2021年03月22日

高壓轉角缸 MF*/MD*外觀尺寸修正通知

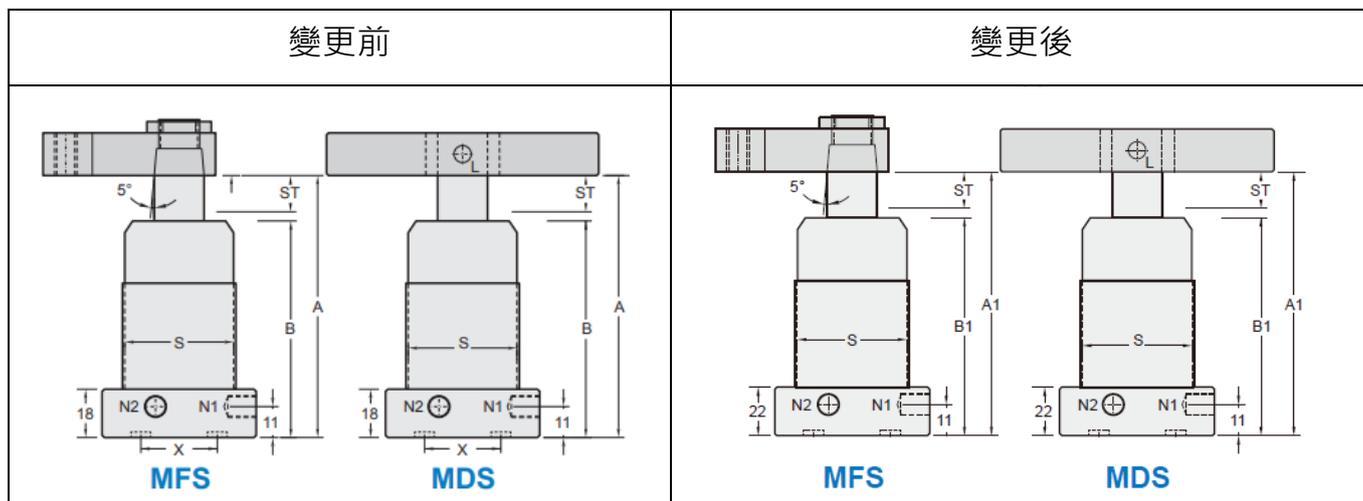
型錄尺寸勘誤。

尺寸/規格	25A	32A	40A	25B	32B	40B
變更前	A	127	127	127	134	133	134
	B	102	97	98	102	97	98
	法蘭厚度	18	18	18	18	18	18
變更後	A1	131	131	131	138	137	138
	B1	106	101	102	106	101	102
	法蘭厚度	22	22	22	22	22	22
